## STADT CREUßEN

### NIEDERSCHRIFT ÜBER DIE SITZUNG DES STADTRATES CREUßEN

- 25.** Vollzug des Baugesetzbuches (BauGB); Aufstellung Bebauungsplan mit integrierter Grünordnung allgemeines Wohngebiet "KAPELLENBERG"; Abwägung der Stel-lungnahmen im Zuge §§ 3 Abs. 2 und 4 Abs. 2 BauGB; Fassung Satzungsbe-schluss;

21 **Schreiben Grundstückseigentümerin im Baugebiet vom 20.01.2021;**

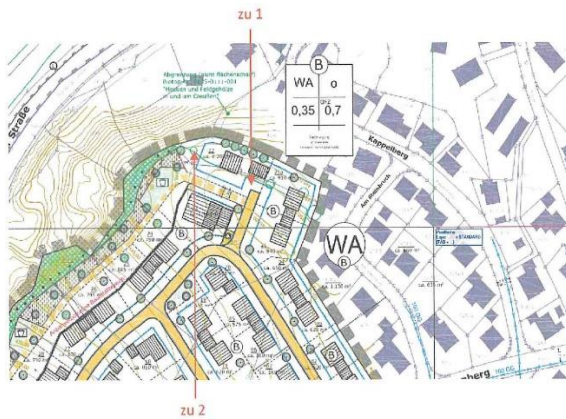
zum o. g. Entwurf möchte ich gerne Nachfolgendes anmerken und um Berücksichtigung bitten.

2/ Die Baugrenze von Parzelle 22 bitte ich entsprechend der Nordseite auch im Westen dem Grenzverlauf weitestgehend folgen zu lassen. Es ist vorgesehen, dort einen schmalen eingeschossigen Baukörper zu errichten, der die im Entwurf dargestellte Baugrenze geringfügig überragen würde. Insofern bitte ich um die kleine Änderung.

Überblick

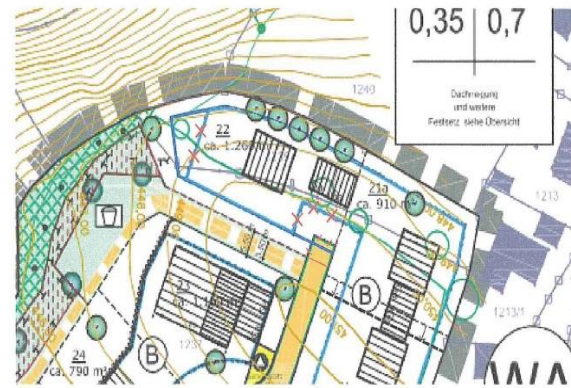
3/ Die Planung der zentralen Müllsammelstelle im Abbiegebereich der Stichstraße bitte ich trotz ablehnender Vorbescheide nochmals zu überprüfen. Vielleicht finden Sie dazu noch eine Alternative.
